*Oggetto:* **[ID: 7368] Comuni di Comuni di Acquapendente (VT) e Castel Giorgio (TR).**

Progetto di un impianto agrovoltaiico, denominato "Solar Cashmere Goat", della potenza di 43 MW e delle relative opere di connessione alla RTN, localizzato nel Comune di Acquapendente (VT).

**PARERE TECNICO ISTRUTTORIO DEL MINISTERO DELLA CULTURA**

**Fig.5** - Area d'impianto in località **campo Morino** – layout delle opere:  
lotto A – lotto B – lotto C (da sinistra)

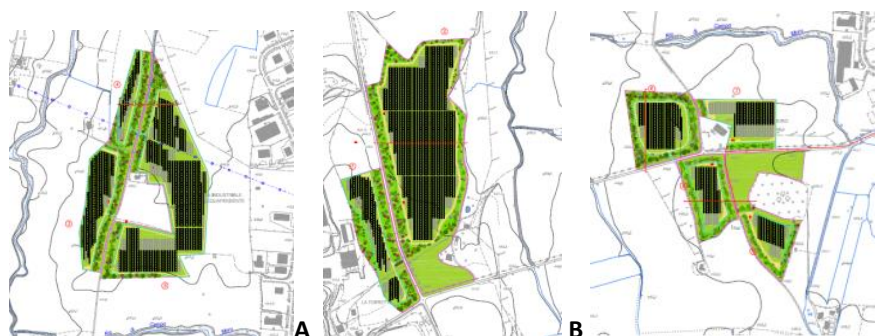
1. **APPROFONDIMENTI PROGETTUALI** (cfr. Fig.5) nei quali vengano elaborate alternative progettuali o localizzative finalizzate a risolvere le criticità evidenziate, in cui:

- a) con riferimento al lotto C in località Campo Morino, vengano delocalizzate o eliminate, le porzioni dell'impianto che si trovano al di sotto della strada Onanse-Cassia che ricadono in aree classificate come "paesaggio agrario di valore" nella tavola A del PTPR;
- b) il lotto B dell'impianto in località Campo Morino, che ricade in aree classificate come "paesaggio agrario di valore" nella tavola A del PTPR, venga delocalizzato, collocandolo nello spazio ora libero a nord del lotto A, contiguo all'area industriale, che risulta già in parte utilizzato per analoghe iniziative energetiche.

- Il lotto C è composto da 4 lotti, rispettivamente 2 a nord della strada traversa Onanese Cassia, in aree classificate come "paesaggio agrario di continuità", e 2 a sud di quest'ultima. I due lotti a nord affiancano la casa Campo Moro, casale con valori storici testimoniali. I due lotti a sud sono ubicati in aree classificate come "paesaggio agrario di valore". Uno dei due lotti affianca un'area boscata, tutelata ai sensi dell'art. 142 co 1 lett. g del d.lgs. n. 42/2004. (cfr. fig.3 C).

**Fig.6** - Area d'impianto in località **campo Morello**

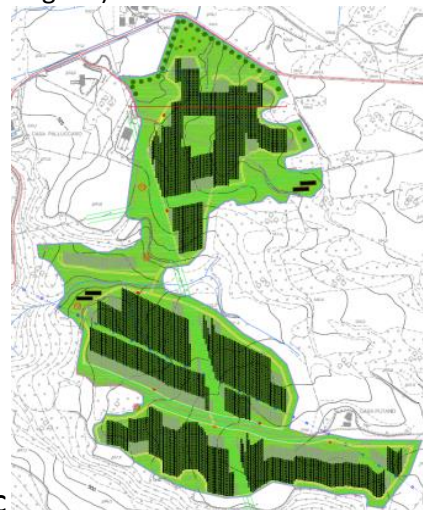
- **il perimetro dei campi fotovoltaici localizzati in zona Morello** è contiguo all'area archeologica tutelata ai sensi dell'art.142, co.1, lett.m) del Codice denominata Casale Palluccaro (m056\_0113) inoltre, si trova ad una distanza di circa 500 metri dal vincolo dichiarativo ex art. 136, co. 1, lett. d) del Codice (cd056\_047) "Dichiarazione di notevole interesse pubblico riguardante l'ampliamento del vincolo Monte Rufeno e Valle del Paglia, in Acquapendente" di cui al DM del 12.05.2011 (cfr. fig.4);

Fig. 11 tracciato della Via Francigena localizzato all'interno dei lotti Campo Morino "A" e "C"

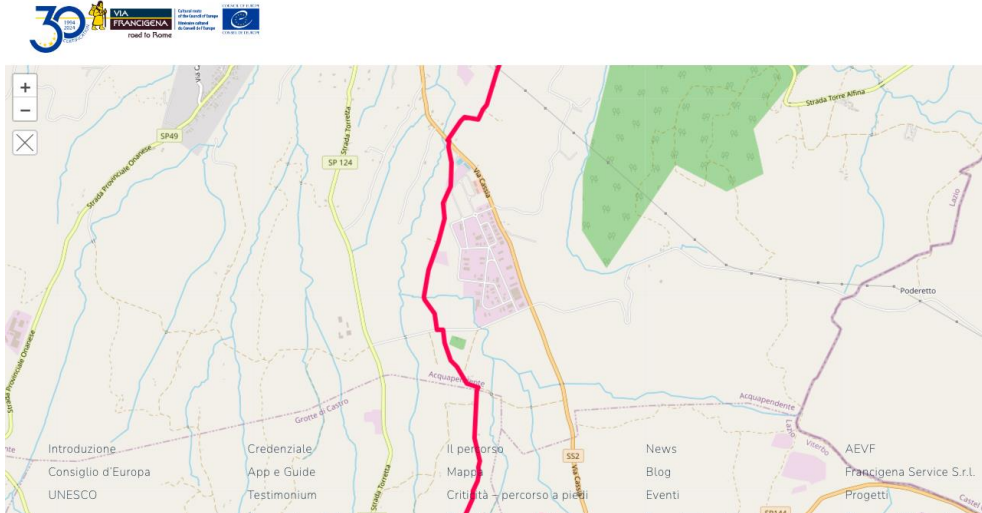
- effetti diretti su più percorsi, due dei quali principali, come la Strada Provinciale Torretta e la Strada Traversa Onanese-Cassia, introducendo modificazioni importanti sulla percezione del paesaggio da numerosi punti vista;
- ricadute dirette sul percorso della tappa 38 della via Francigena, che di fatto corre proprio lungo il tracciato che attraversa i sottocampi da P3 a P8, come rappresentato nell'immagine riportata a seguire. Tale aspetto risulta del tutto trascurato nella fase progettuale rappresentata nella documentazione prodotta. Si segnala inoltre come tale tracciato attraversi anche le aree interessate da importanti elementi, come la sughera monumentale ricordata sopra, elemento tutelato ai sensi dell'art. 136 co. 1 lett.a) del D.Lgs. n. 42/2004 e che registrerebbe l'installazione del campo FTV P8 alla sola distanza di 90/100 ma dalla stessa (cfr. Fig.11);

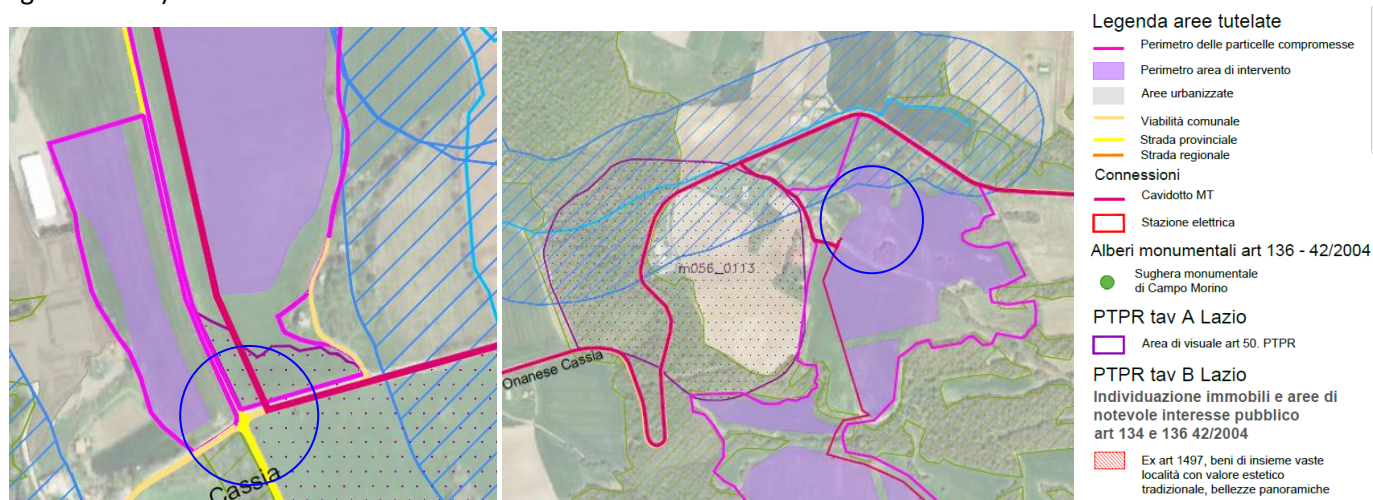
**CONSIDERATO** con riferimento alle interferenze dirette con i vincoli, nello stralcio dell'elaborato "18b\_VT\_11b Stato dei Luoghi - Aree Tutelate Lazio e Umbria - C.02" risulta che il Proponente ha arretrato il perimetro della recinzione che interferiva direttamente l'area archeologica (m056\_0110) e, pertanto, risulta ancora interferente con l'area soltanto il cavidotto MT che affianca il tracciato della strada esistente SP Torretta. (cfr Fig. 12 sinistra);

**CONSIDERATO**, altresì, con riferimento ai fossi e ai boschi tutelati, che emergono dall'analisi dei documenti presentati in integrazione alcune incongruenze, poiché nel documento "18b\_VT\_11b Stato dei Luoghi - Aree Tutelate Lazio e Umbria - C.02" risulta ancora la sovrapposizione fra l'area di progetto e la fascia di rispetto del "Fosso di Rossano" c056\_0488, che sull'elaborato "41\_DR\_18 Layout generale impianto - C.02" sembrebbe essere stata eliminata, come affermato nel Riscontro, al paragrafo 0.1.3.1 *Richieste del MIC* nello Studio di impatto Ambientale "SIA - Quadro Programmatico - C.02" (cfr. Fig. 12 destra); inoltre, non risulta essere stata predisposta alcuna variazione del Layout del Lotto in Loc. Morello, al fine di escludere le fasce boscate protette, che risultano direttamente interferite (cfr. Fig. 13 sinistra) o "intercluse" all'interno della recinzione e dei tracker di progetto (cfr. Fig. 13 destra)

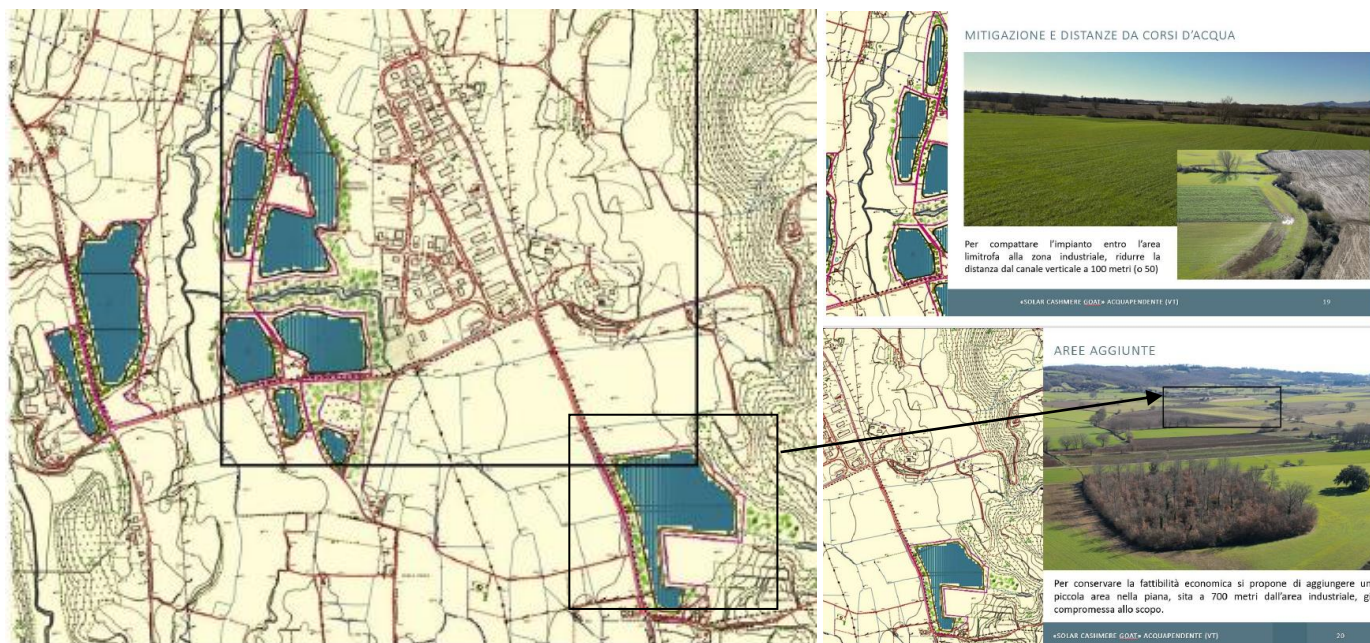
**PRESO ATTO** che, per riuscire ad ottimizzare l'impianto entro l'area limitrofa all'area industriale nelle aree di campo Morino, la Società ipotizza la riduzione della distanza dai canali verticali e orizzontali a 50 metri, ampliando l'area occupata dai pannelli anche all'interno della fascia di rispetto dei corsi d'acqua tutelati, precisando che risulterebbero ricadere "in area tutelata 142, comma 1, lettera c, ma anche "idonea" ai sensi del D.L. 199/2021, art.20, co.8, lett.c-ter, 1" (cfr. fig.14 destra, in alto);

**PRESO ATTO**, altresì, che per garantire la fattibilità economica, la Società individua una piccola area aggiuntiva "nella piana posta a 700 metri dall'area industriale, già compromessa allo scopo" (cfr. fig.15 destra, in basso);

**Fig.22** – (in alto) stralcio della mappa del “cumulo con altri progetti” elaborato “16a\_VT\_09a”; (in basso) stralcio elaborato “50 DR\_27”, foto aerea in scala 1:10.000) con individuazione delle distanze dell’impianto in progetto con impianti esistenti

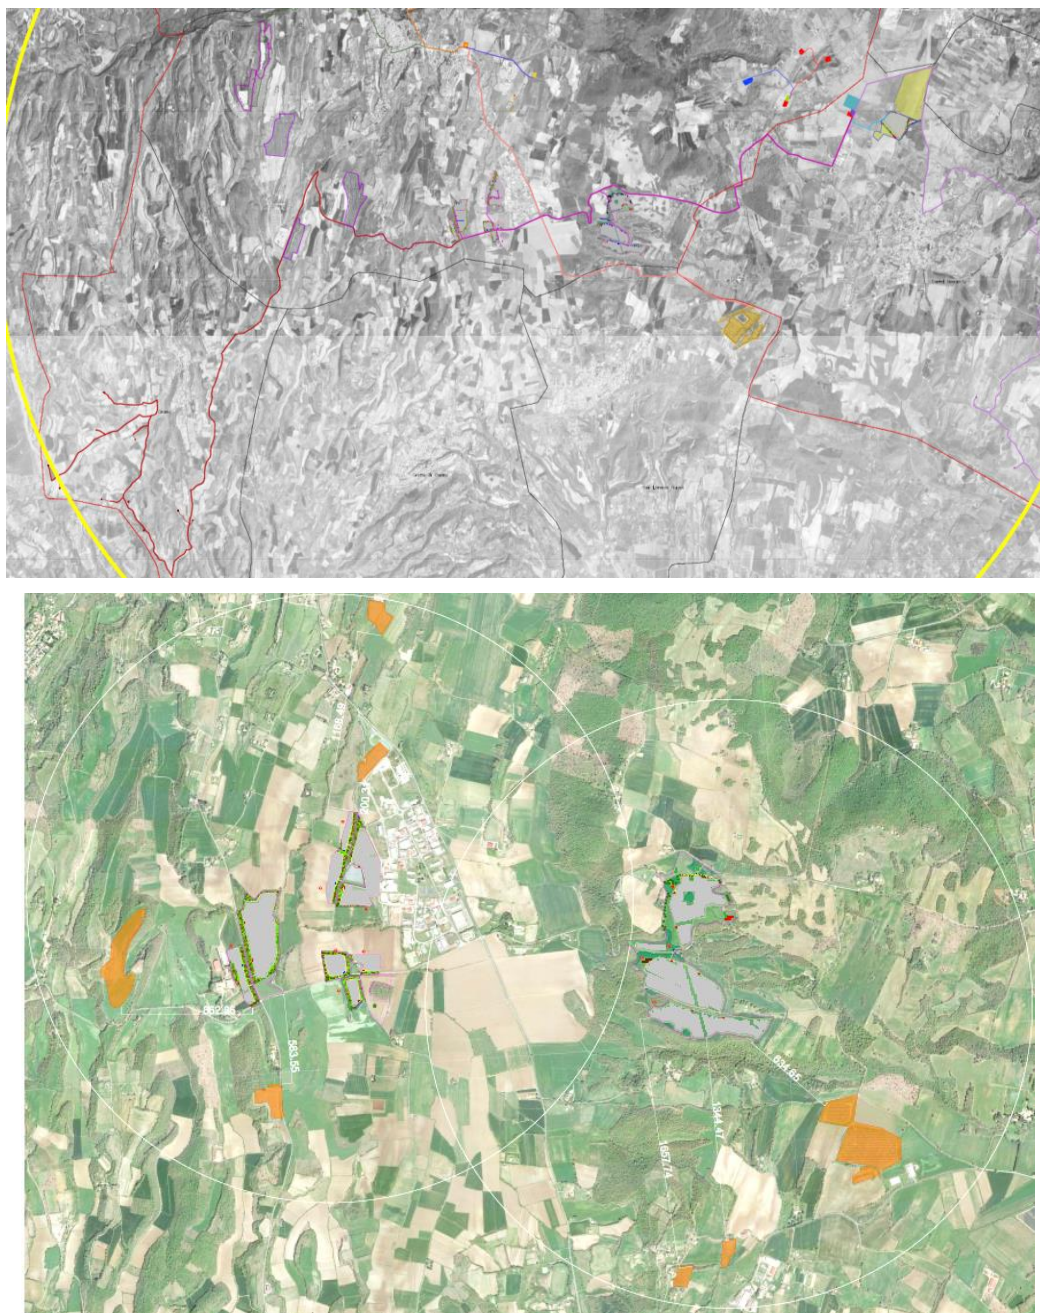
**CONSIDERATO** che, il Proponente né nella planimetria dell'elaborato "16a\_VT\_09A Interferenze con progetti in corso e autorizzati - C.02" riportata anche come fig.55, a pag.92 del SIA - quadro ambientale C 02 (cfr. Fig. 22, in alto), né nella planimetria di maggior dettaglio (1:10.000) dell'elaborato "50 DR\_27 Layout su cumulo altri progetti interferenze con altri impianti fotovoltaici esistenti" (Fig. 22, in basso) presentati a riscontro del **punto 6) "impatti cumulativi"** della richiesta MIC, ha individuato tutti gli impianti FER presenti e previsti dell'area vasta relativa alla proposta di progetto e che, pertanto, i sopra citati elaborati restituiscono un quadro parziale, non concorde e non esaustivo al fine della valutazione dei potenziali impatti cumulativi, utilizzando per altro due ambiti di area vasta diversi e non paragonabili;

**Fig. 23** impianto fotovoltaico esistente nel vicino territorio comunale di Grotte di Castro (a sinistra); dettaglio dell'elaborato "Interferenze con progetti in corso o autorizzati C.02", in cui in blu sono stati inseriti gli impianti omessi dal Proponente (a destra)

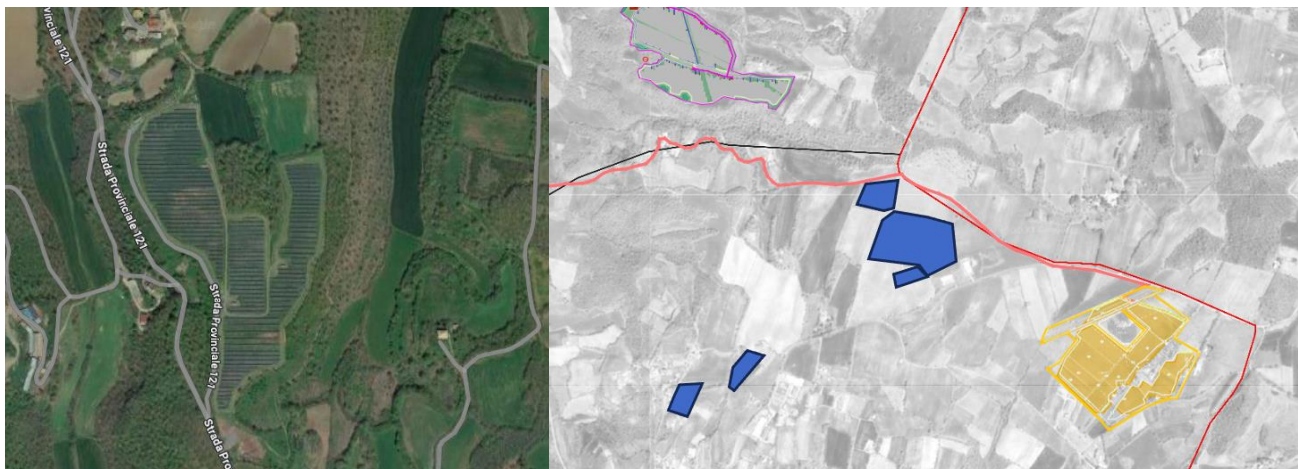
- 3) alcuni impianti fotovoltaici, uno dei quali di grandi dimensioni, già esistenti nel vicino territorio comunale di San Lorenzo Nuovo, nelle aree interposte tra i sottocampi previsti in loc. Morello e l'impianto FTV della soc. Solar Fields s.r.l. autorizzato nel comune di San Lorenzo Nuovo. Si veda l'immagine a seguire, estratto dell'elaborato "Interferenze con progetti in corso o autorizzati C.02", sulla quale sono stati schematizzati in blu gli impianti omessi dalla Proponente. ( cfr.Fig.23)

Fig. 25 elaborato "19\_VT\_12\_Tavola delle intervisibilità e fotoinserimenti - C.02"

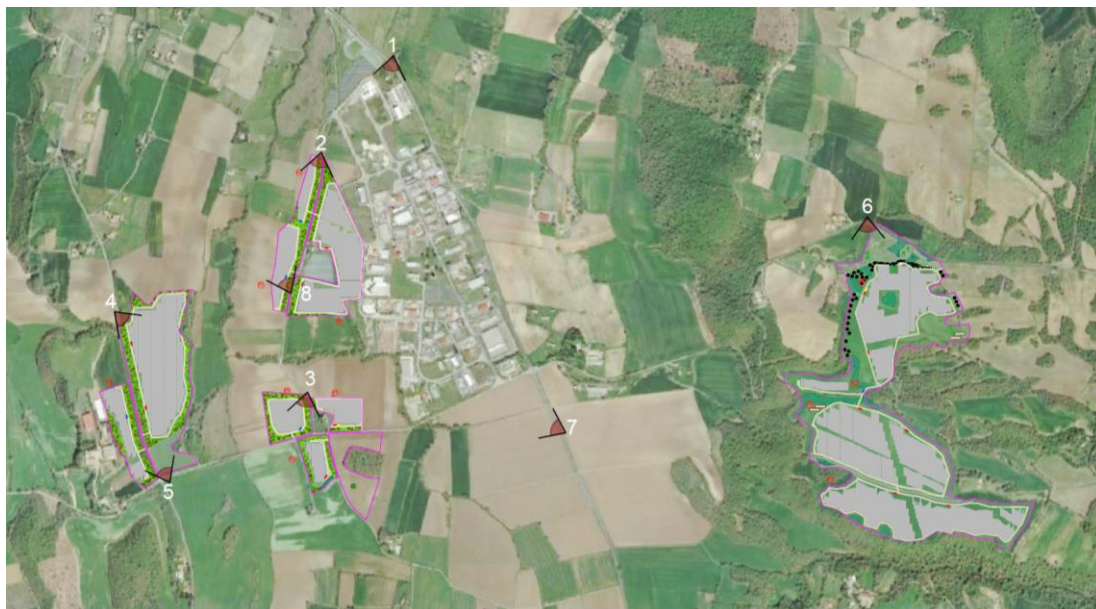
Inoltre, non risultano presentati fotoinserimenti relativi alle opere accessorie, nè viste ravvicinate di dettaglio dell’organizzazione interna delle piastre su loc. campo Morino, né risultano adeguatamente documentati l’impatto visivo delle opere in Loc. Morello, con riferimento al rapporto del progetto con i sentieri esistenti all’interno delle aree, con gli edifici esistenti, che, come evidenziato anche ai punti precedenti non vengono tenuti in debita considerazione all’interno delle valutazioni e del progetto. (cfr. Fig. 25),

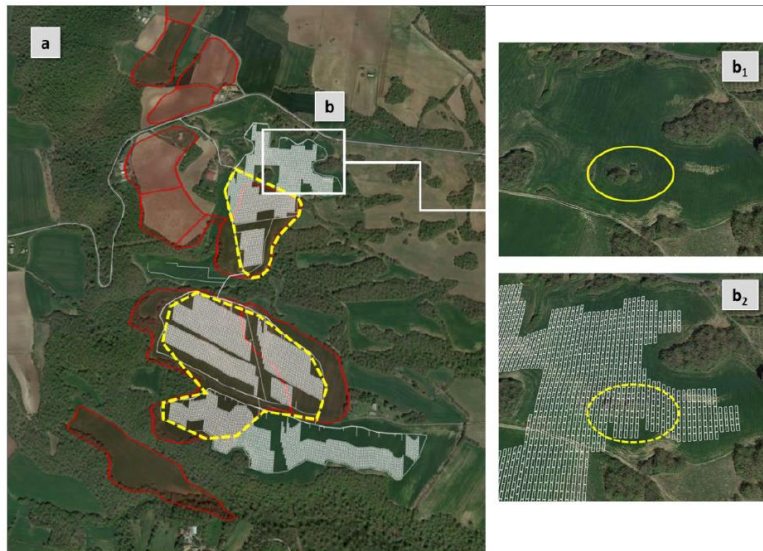
progetto in loc. Morello, motivandolo con i rilevati fenomeni franosi e la sovrapposizione delle opere con la presenza di vegetazione, non considerati in fase progettuale, da attuarsi nella fase della progettazione esecutiva:

“ (...) d) al fine di non interferire con i fenomeni franosi in atto e di non incrementare il rischio già esistente dovuta alla riconosciuta classe di pericolosità P3, considerando anche gli aspetti relativi alla tutela della sicurezza sui luoghi di lavoro, particolarmente rilevanti per impianti di questa tipologia impiantistica, si prescrive lo stralcio dal posizionamento dei pannelli delle porzioni di impianto interessate da deformazioni superficiali lente e/o soliflusso del lotto denominato Campo Morello destinando l'area agli attuali usi agricoli. Si prescrive inoltre lo stralcio dei pannelli dall'area di campo Morello interessata dalla presenza di vegetazione naturale così come indicato nella figura sottostante” (cfr. Fig. 29)
